OR.271/07/20/B/SZP/MW-1

Belżyce, dnia 25 czerwca 2020 r.

*dotyczy przetargu nieograniczonego: „Przebudowa drogi gminnej nr 106987L w miejscowości Krężnica Okrągła”,
znak sprawy OR.271/07/20/B/SZP/MW.*

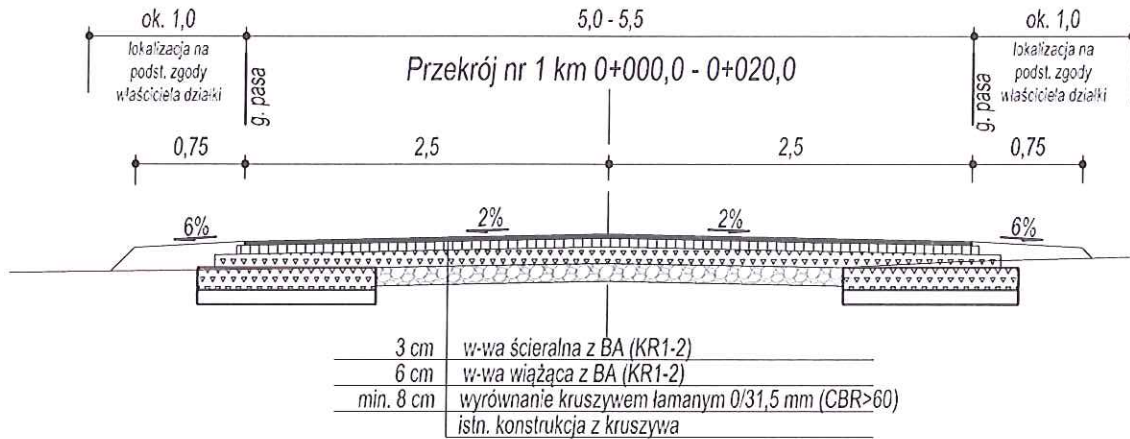
Prosimy o wyjaśnienie rozbieżności dot. grubości warstwy odsączającej z piasku (CBR>25%) między opisem technicznym, rys. nr 3 przekrój normalny – 12 cm, przedmiar robót – 15cm.

Zamawiający wyjaśnia, że podana grubość warstwy w przedmiarze jest prawidłowa.

Zamawiający zmienia rys. nr 3 (z 12 na 15 cm grubości warstwy odsączającej).

UWAGA!
ZMIANA
15 cm
